OPINIA Nr GKN.7334-166/2008
w sprawie uzgodnienia usytuowania projektowanych sieci uzbrojenia terenu

1. Przedmiot uzgodnienia: **sieć kanalizacji deszczowej, sieć energetyczna**
2. Położenie obiektu:
Gmina: Koronowo, Obręb: Koronowo, dz.: 692/4, 692/9, 725/5, 725/7, 725/8, 725/11, 777/5, 777/6, 777/11, 779/10, 779/16
3. Inwestor:
GMINA KORONOWO
86-010 Koronowo
pl. Zwycięstwa 1
4. Zlecenie z dnia: 2008.02.29
5. Data wpływu wniosku do ZUD: 2008.02.29

Investor	Gmina Koronowo 86-010 Koronowo Plac Zwycięstwa 1	Numer zlecenia IPR 342-22/07 z dn. 07.11.07
Zadanie	Budowa drogi od ul. Dworcowej do ul. Witosa w Koronowie	Obiekt Budowa drogi od ul. Dworcowej do ul. Witosa w Koronowie - PLANSZA ZBIORCZA SIECI

ODWODNIENIE

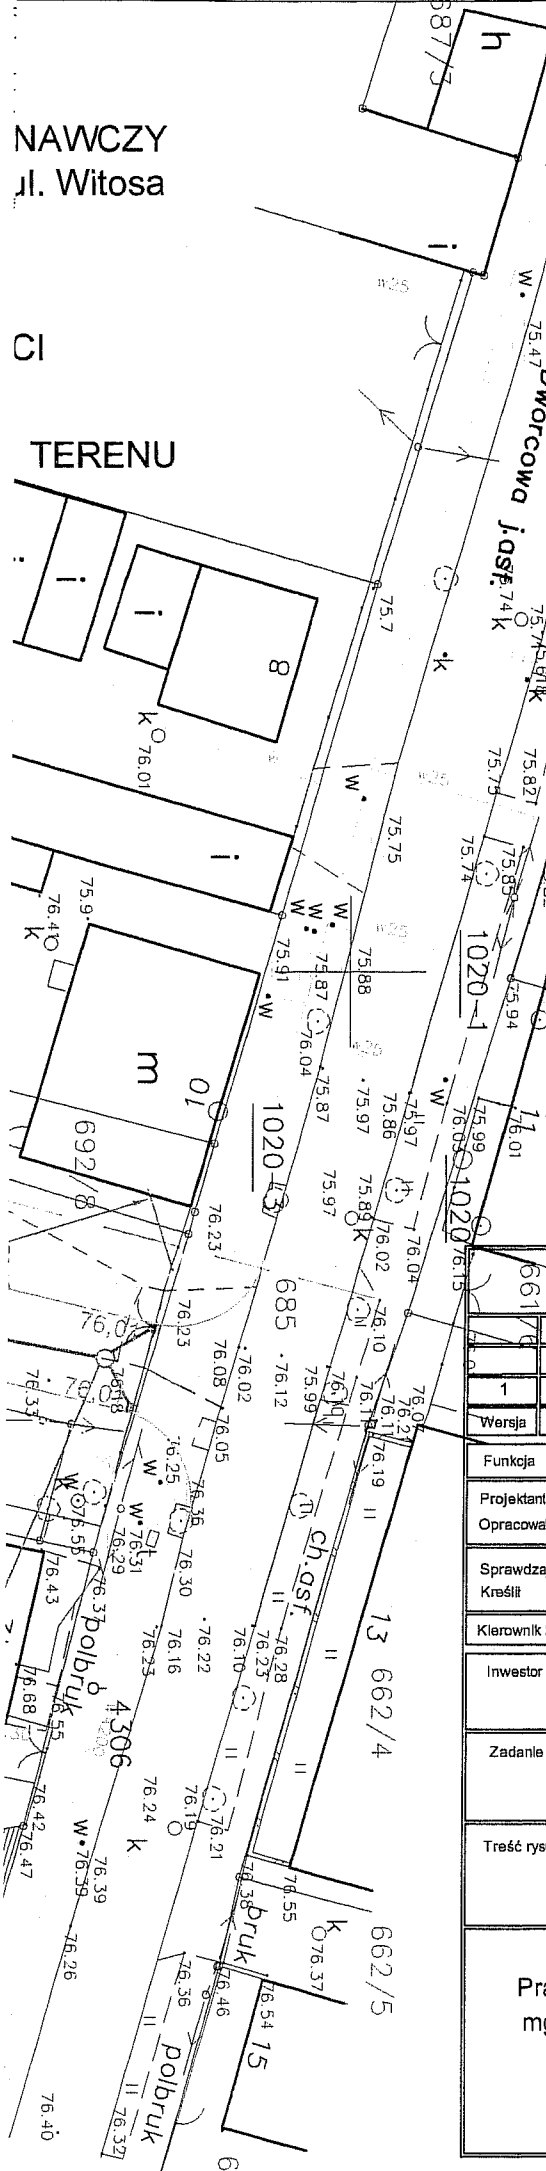
*Uzgodnia się projekt bud. odwodnienia drogi
 od ul. Dworcowej do ul. Witosa do realizacji
 z warunkami:*

- Wymyć od cieków kanalizacji sanitarnej od ul. Dworcowej 12 na ruroy PCV K2-Kan DN200 zgodnie z warunkami ZGK.14 z dn. 04.01.2008r (specyfikacja serwyte) Wła zakres wykonawstwa przedstawi do odbioru Techn. w Wydz. Eksploatacji Wodoc. i Kan.*
- Na odcinku D.M-D.12 zadane prof. dostosować do warunków istniejącej kanal. sanit. jeżeli nie ma możliwości obniżenia jej.*

Nie obwiazek się głównego kolektora sanitarnego
gdyż nie ma takiej potrzeby ponieważ jest możliwość
na głębokości $\approx 3.01 \text{ m}$ i nie ma kolizji. Natomiast
przewiduje się niezawodne obniżenie kolektorów
przychodzących sanitarnych i tutaj można je
obniżać wpisując do studni co zostało wykonanie
z kierownikiem działu Eksploatacji Wodociągów i Kanalizacji
